Åfjord Kommune

Deres referanse:
2020/783

Svar vedrørende tilbygg til eksisterende bolig Ingrid Moen og Martin Troning

Garasje

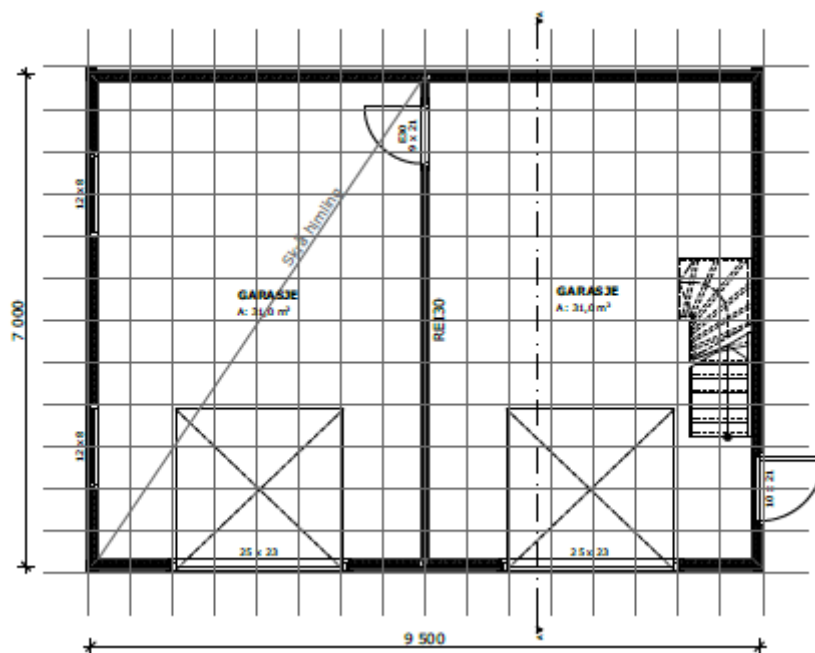
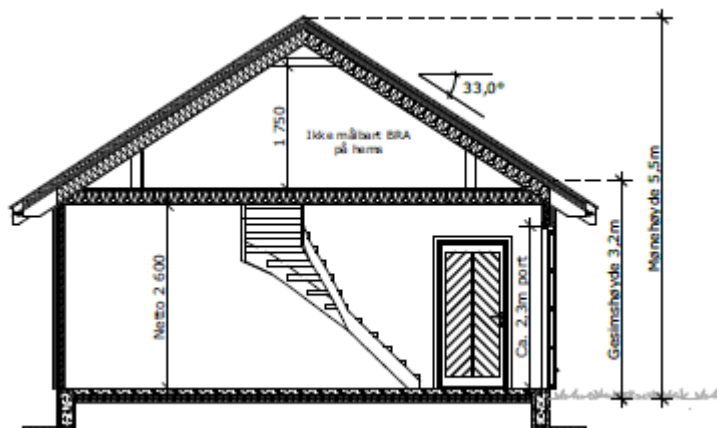
Oppført garasje er oppdelt med en branncellebegrensende skillevegg i REI30 slik at hver del i garasje er under 50m². Dette gjør at man unngår brannkrav mot egen bolig. Dette fremgår også på tidligere innsende byggesøknadstegninger for garasjen. Legger ved noen utklipp fra tegninger på garasjen.
